Deres ref. 201706682-1  
Vår saksbehandler: Are Eriksen

## KOMMENTARER TIL FORSLAG TIL FASTSATT PLANPROGRAM FOR SCHWEIGAARDS GATE 35–51 MFL

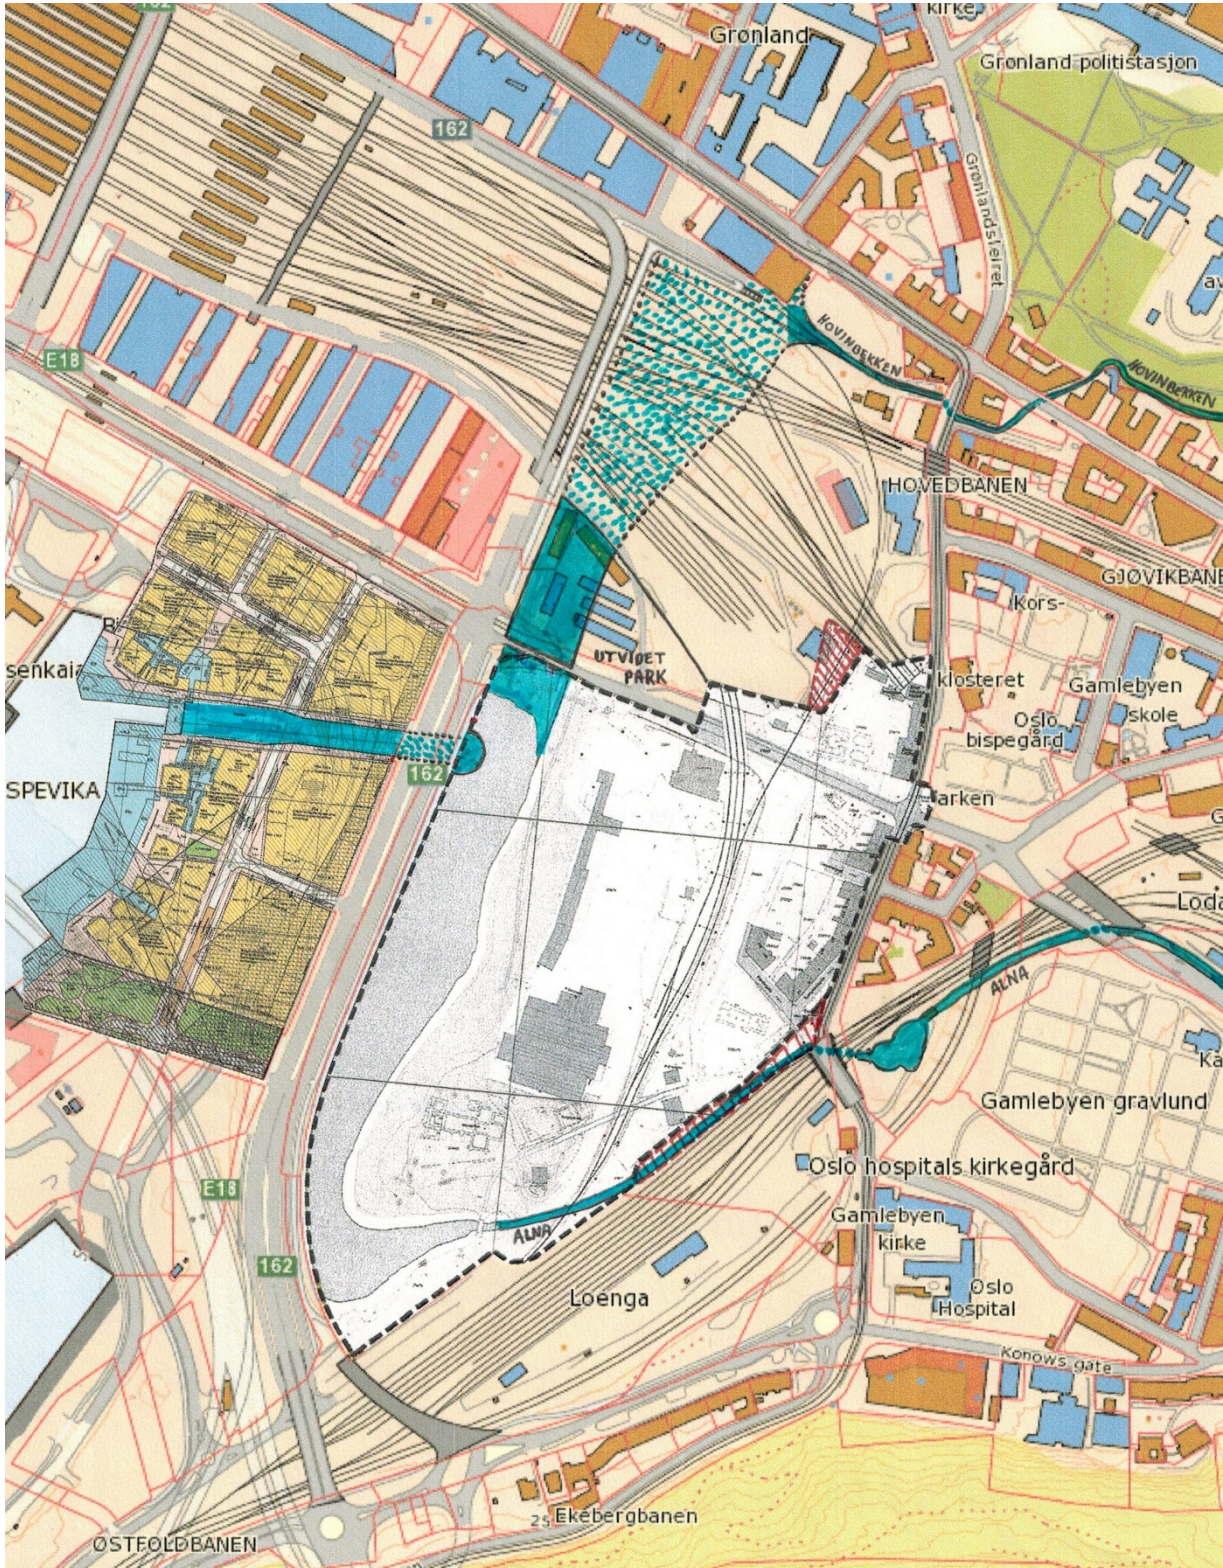
I brevet foreslo vi følgende arealbruk for planområdet Schweigaards gate 35–51 mfl.:

På illustrasjonen er turveier og gang- og sykkelveier vist med oransje; rampe til parkeringskjeller, fortausareal, gårdsrom, plattinger for uteservering o.l. med rosa; bekk og vannspeil med blått; grøntstruktur med grønt; ny bebyggelse med sort skravur; og nye gangveier med sorte prikker.
